Chassisnummer afbakening bij Mercedes-Benz Sprinter

Constructeur: Mercedes-Benz
Model: Sprinter BM90#.6##
Chassisnummer: → R 636764
R 636765 →
A 901274 →

LuK referenties: 415 0239 10 (OM611)
415 0243 10 (OM612)
OE referenties: 611 030 2005
612 030 0705
612 030 1005

Afb. 1: 415 0148 10 / 415 0151 10
Oorspronkelijk model tweedelig vliegwiel, niet meer beschikbaar.

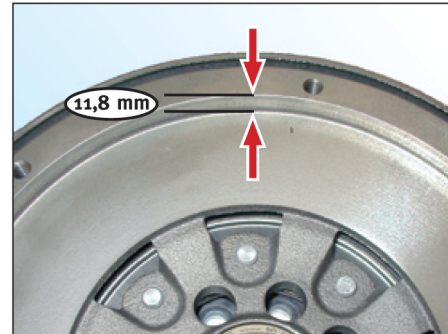
De diepte van het tweedelige vliegwiel bedraagt 7,8 mm (afb. 1, afstand tussen de twee pijlen).

Gebruik enkel de RepSet:

- 624 3148 09 of
- 624 3148 33

in combinatie met het oude model.

Het is daarom van uiterst belang te weten welk type tweedelig vliegwiel gemonteerd zit, alvorens over te gaan tot het vervangen van de koppeling. Het volstaat niet enkel naar het bouwjaar en model te kijken, het is immers mogelijk dat bij een voertuig met hoge km-stand het al een ander tweedelig vliegwiel heeft gekregen bij een eerdere koppelingswissel.
